改善箇所説明図

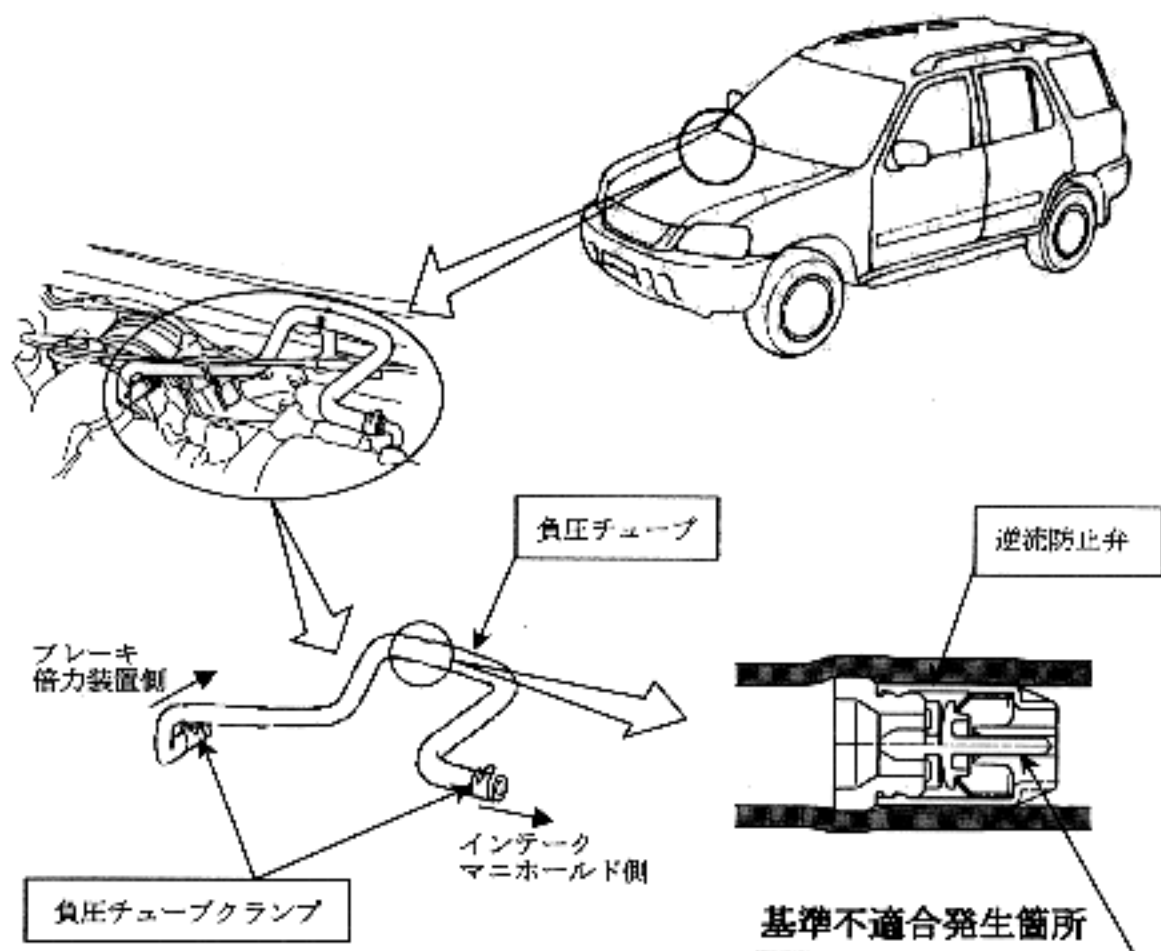
ブレーキ倍力装置の負圧チューブにおいて、製造時の作業が不適切なため、当該チューブ内にある逆流防止弁に残留物が浸入することがあり、そのままの状態で使用を続けると、当該逆流防止弁を固着させ、最悪の場合、ブレーキペダルの踏力が通常より重くなる。

全車両、負圧チューブ一式（負圧チューブに逆流防止弁、負圧チューブクランプを組み付けたもの）を良品と交換する。

識別：インテークマニホールド側の負圧チューブクランプに黄色ペイントを塗布する。
